znak: D25C/252/N/12-19rj/22

Wejherowo, dnia 10.06.2022 r.

I. Zgodnie z art. 284 ust. 2 ustawy z dnia 11 września 2019 r. - Prawo Zamówień Publicznych (t. j. Dz. U. z 2021 r. poz. 1129 z późn. zm.), zwanej dalej ustawą Pzp oraz rozdz. XI Specyfikacji Warunków Zamówienia, w związku z zapytaniem Wykonawcy w postępowaniu prowadzonym w trybie podstawowym na: **ZAKUP WYPOSAŻENIA MEDYCZNEGO W RAMACH REALIZACJI PROJEKTU „POPRAWA JAKOŚCI I DOSTĘPNOŚCI W DIAGNOSTYCE I TERAPII CHOROBY CYWILIZACYJNYCH POPRZEC ROZBUDOWĘ SZPITALA SPECJALISTYCZNEGO IM. F. CEYNOWY W WEJHEROWIE**, znak: D25C/252/N/12-19rj/22, niniejszym przedkładam odpowiedź Zamawiającego.

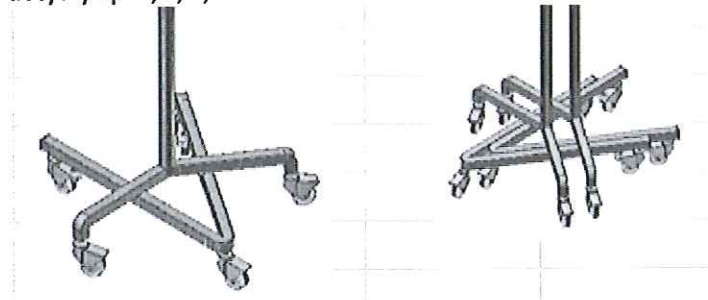
Czy Zamawiający wyrazi zgodę na zaoferowanie stojaka z zakresem regulacji 1200/2150mm? – **dotyczy l.p. 1, 2, 3, 4**

Zamawiający dopuszcza.
